Env. Permit N.: 033.50.18 Pyloxes 10 et 11

Env. Permit Rev.: addendum 1

## **Addendum - Travaux de construction des pylônes 10 et 11**

### **1. RÉPONSES AUX QUESTIONS**

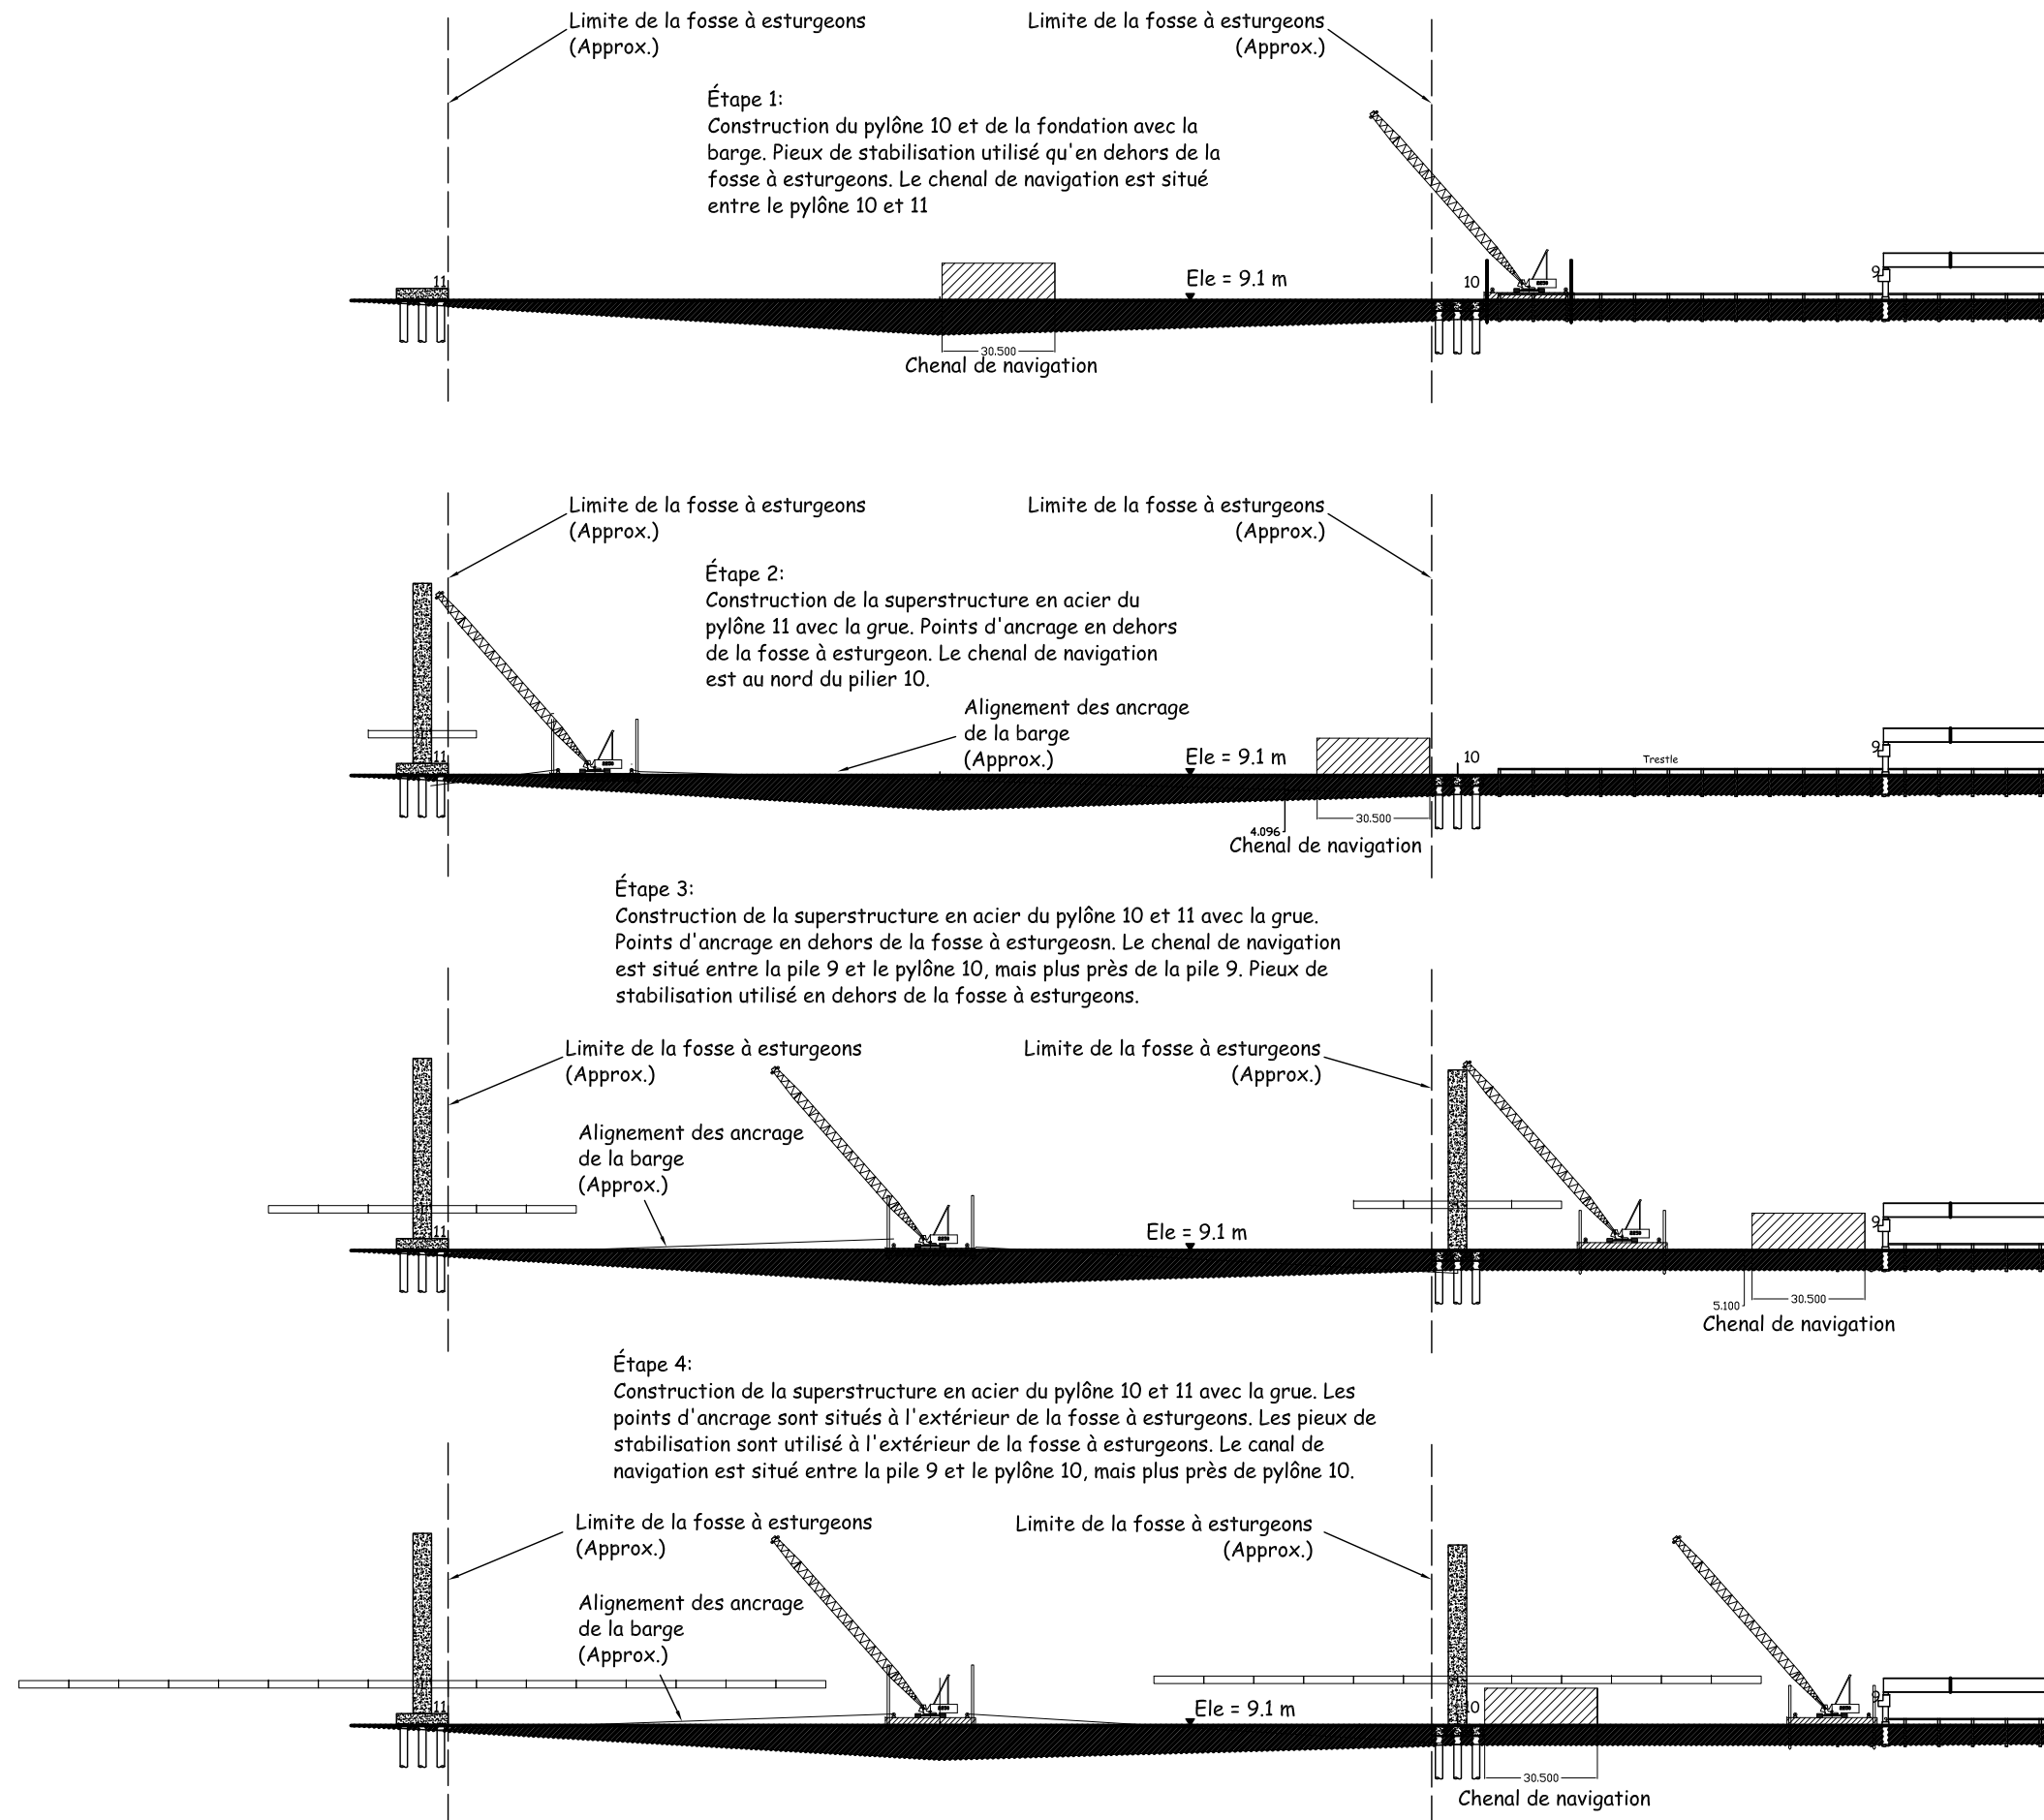
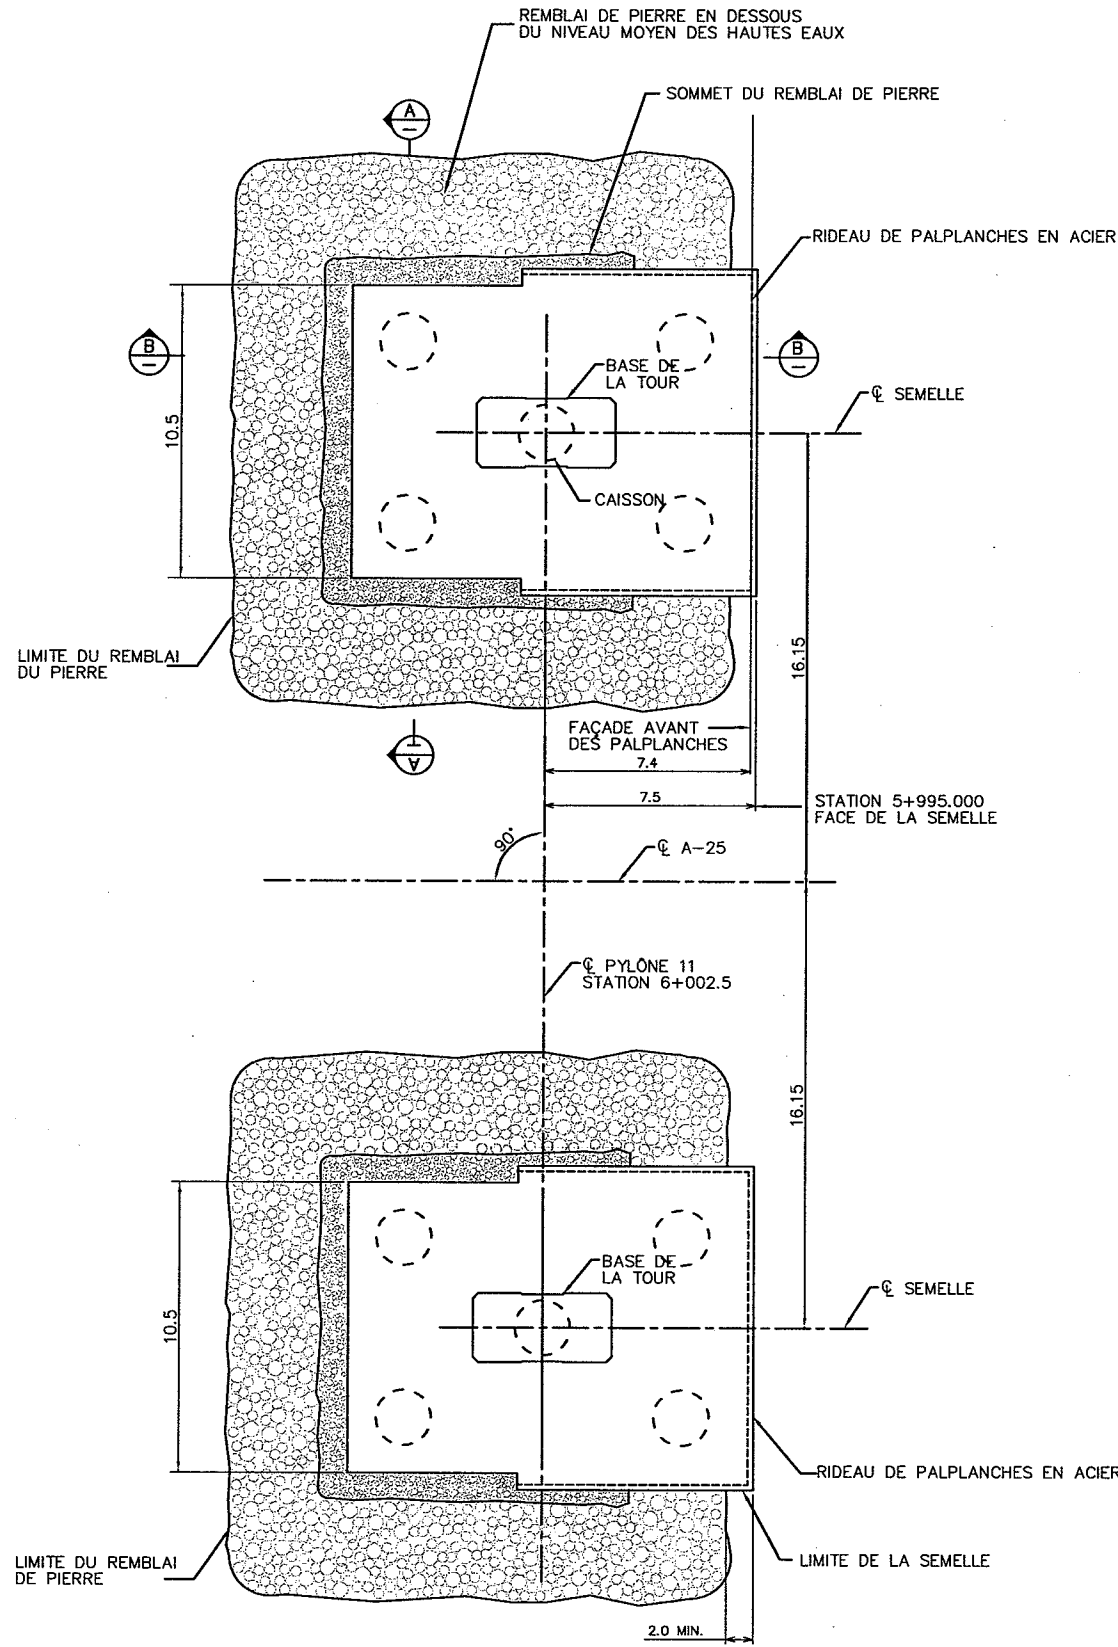
Deux figures sont incluses au présent addendum afin de schématiser l'ancrage de la barge et le maintien du chenal de navigation durant la totalité du projet. Les barges seront utilisées durant les différentes étapes de construction en rivière. À ces figures sont associés deux plans des fondations du pylône 11, afin de refléter les modifications apportées à ces structures.

Les barges seront stabilisées dans la rivière, à l'extérieur de la fosse à esturgeons, à l'aide d'ancres ou de pieux de stabilisation. Les pieux occuperont une superficie individuelle de  $0,37 \text{ m}^2$ . Quatre pieux seront utilisés par barge, la superficie perturbée atteindra donc  $1,48 \text{ m}^2$ . Si des ancres sont utilisées, elles occuperont une superficie équivalente à  $6 \text{ m}^2$ . Quatre ancres seront utilisées pour stabiliser la barge, la superficie perturbées atteindra alors  $24 \text{ m}^2$ .

Durant la 2<sup>e</sup> phase, la construction de la structure du pylône 11, les barges seront stabilisées à l'aide d'ancres, les câbles seront situés au-dessus de la fosse à esturgeons. Le chenal de navigation sera relocalisé du côté nord du pylône 10. Les embarcations passeront au-dessus du point bas des câbles reliant les ancres. Le chenal a été déplacé en raison de la présence du pont temporaire maintenant construit. Les ancres seront déplacées trois fois, pour une superficie perturbée de  $72 \text{ m}^2$  ( $18 \text{ m}^2 \times 3$ ). Cette phase des travaux sera effectuée entre le mois de novembre 2009 et avril 2010.

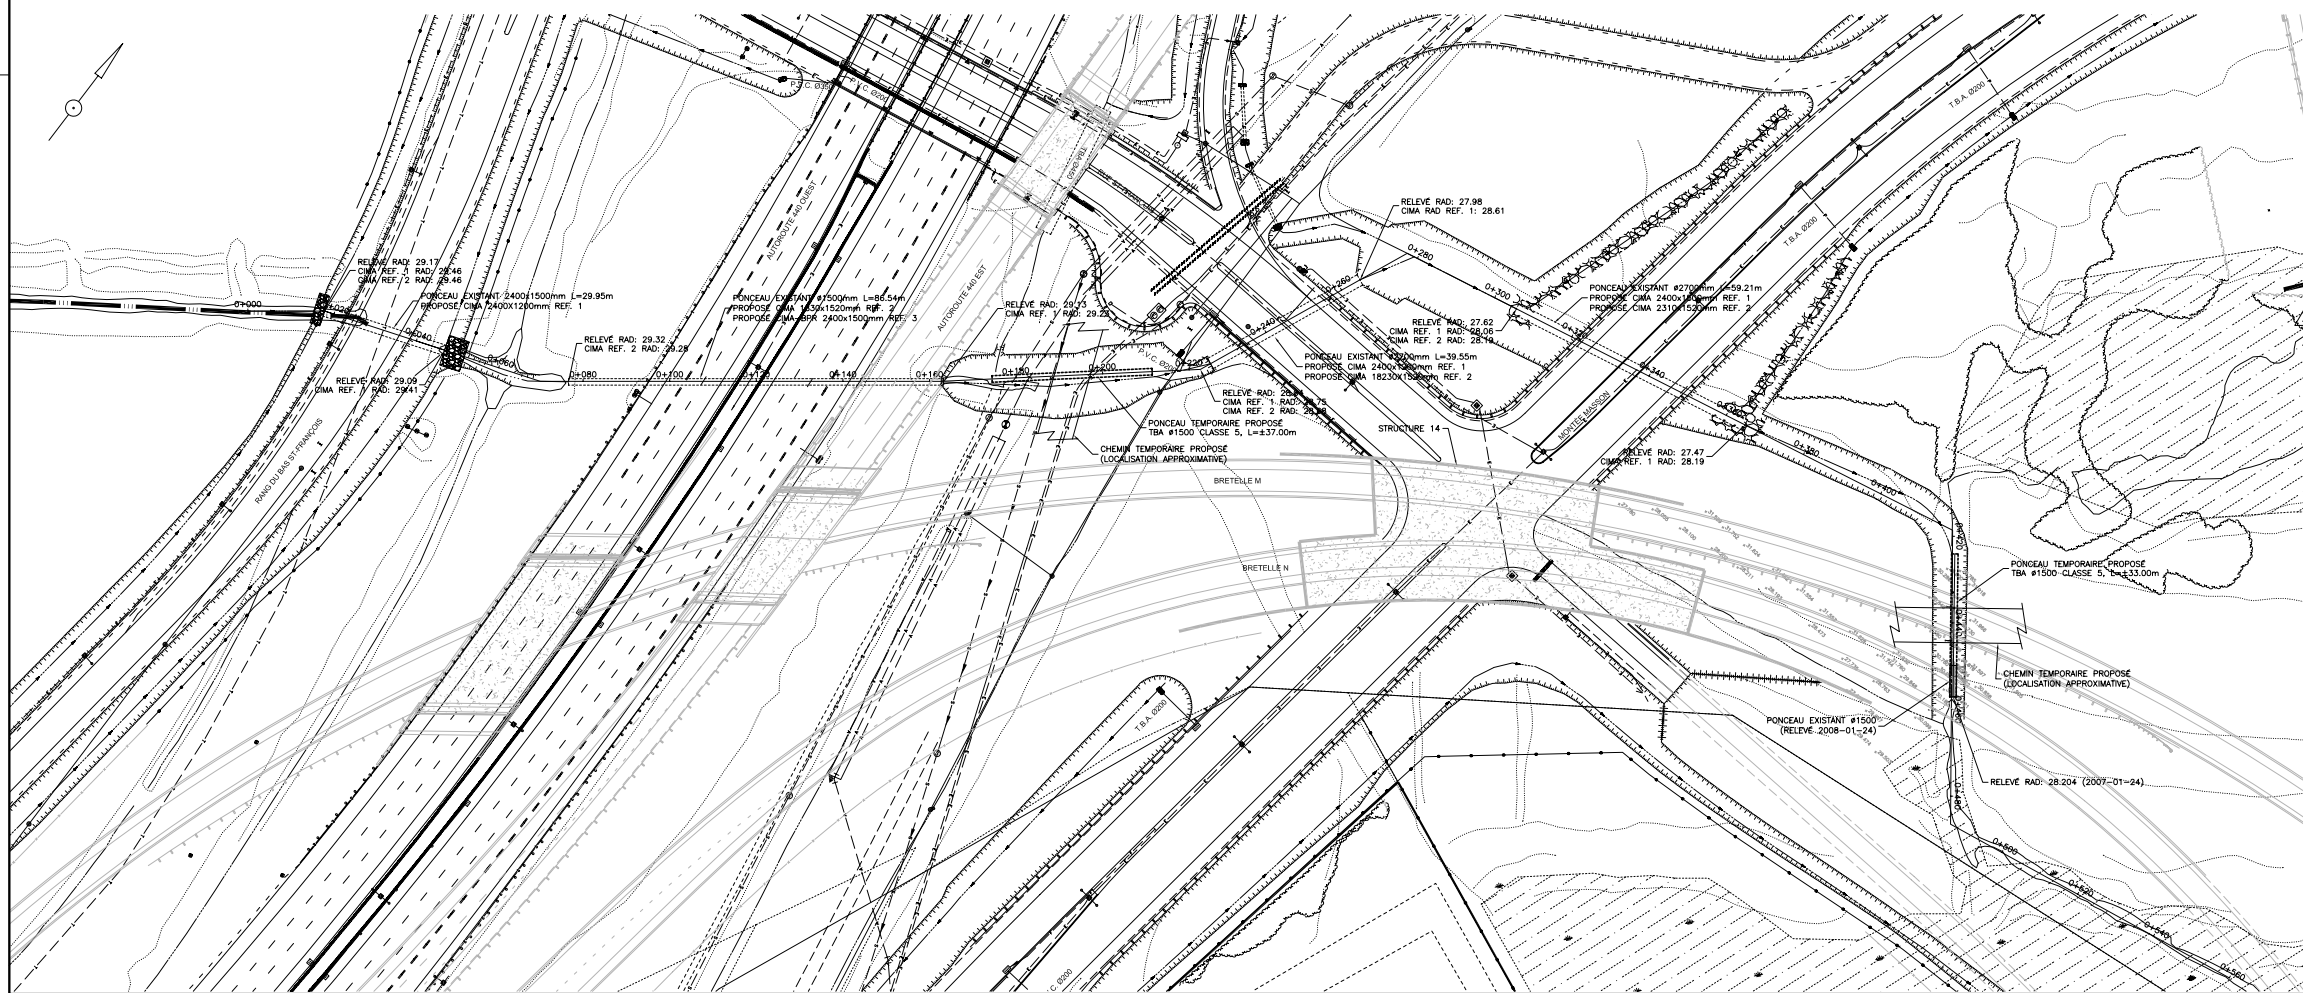
Les nouvelles activités à intégrer dans la demande CAC Pylônes 10 et 11 concernent la mise en place de deux ponceaux temporaires dans le ruisseau Bas St-François. Ces ponceaux permettront la construction de deux chemins temporaires nécessaires à l'accès aux diverses structures et au chantier en général.

Il est important de noter que ces ponceaux existaient avant les travaux en mode conventionnel effectués par GTS pour le compte du MTQ. Ils étaient sous l'ancienne Montée Masson et l'ancien boulevard Roger-Lortie (plan A25-302-02-PR-0012-A). Ces ponceaux possèdent des caractéristiques très similaires à ceux présents lors du début des travaux en mode conventionnel.

Le premier ponceau possède une longueur de 37 m et un diamètre de 1 500 mm, ce qui équivaut à une superficie de 55,5 m<sup>2</sup>. Le second ponceau a une longueur de 33 m et un diamètre de 1 500 mm, pour une superficie de 49,5 m<sup>2</sup>. La superficie totale des pertes temporaires en habitat du poisson sera donc de 105 m<sup>2</sup>. Le radier et le diamètre de ces ponceaux sont similaires à ceux démantelé par GTS. Par conséquent, aucun impact hydraulique n'a été identifié pour ces structures temporaires.
